Technische Änderung bei der IE-SW-ELB-serie (Ethernet Unmanaged Switches der EcoLine Serie B)

- PCN-nummer: PCN-PN48-20251024-00-A
- Veröffentlichungsdatum: 24. Oktober 2025
- Revisionsstand: A

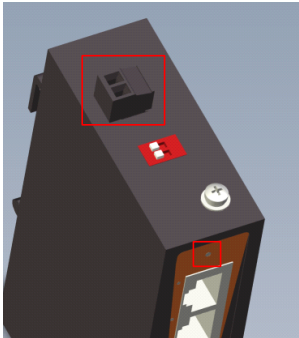
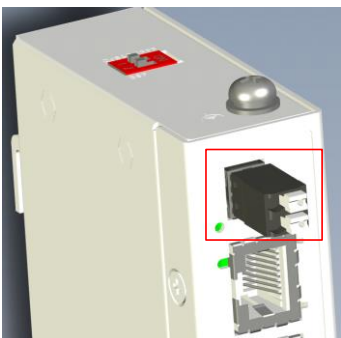
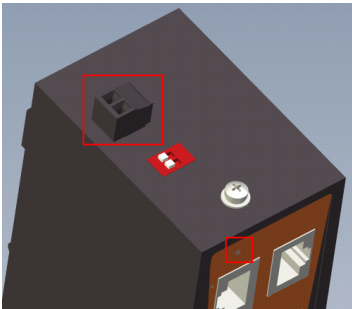
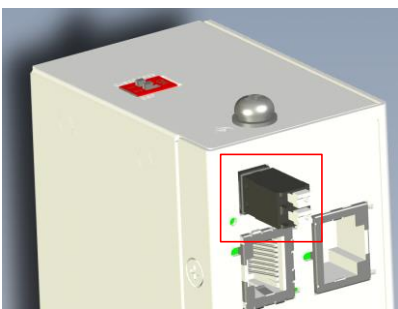
4.) Änderung des Klemmenblocks von Schraubanschluss auf PUSH IN Technologie.

HW-Rev. V1.0	HW-Rev. V2.0

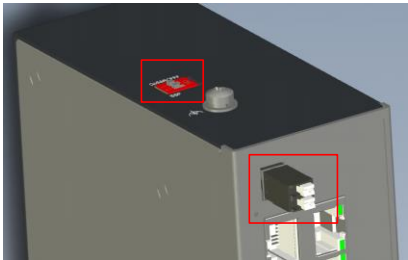
5.) Änderung der Position des Klemmenblocks, der DIP-Schalter und PWR-LED

Hinweis: Die Gehäusefarbe der HW-Rev. V2.0 bleibt schwarz (wie bei der aktuellen HW-Rev. V1.0). Die unten gezeigten Bilder der HW-Rev. 2.0 stellen nicht die endgültige Farbe dar.

HW-Rev. V1.0	HW-Rev. V2.0
5-Port models		
8-Port models		
16-Port model
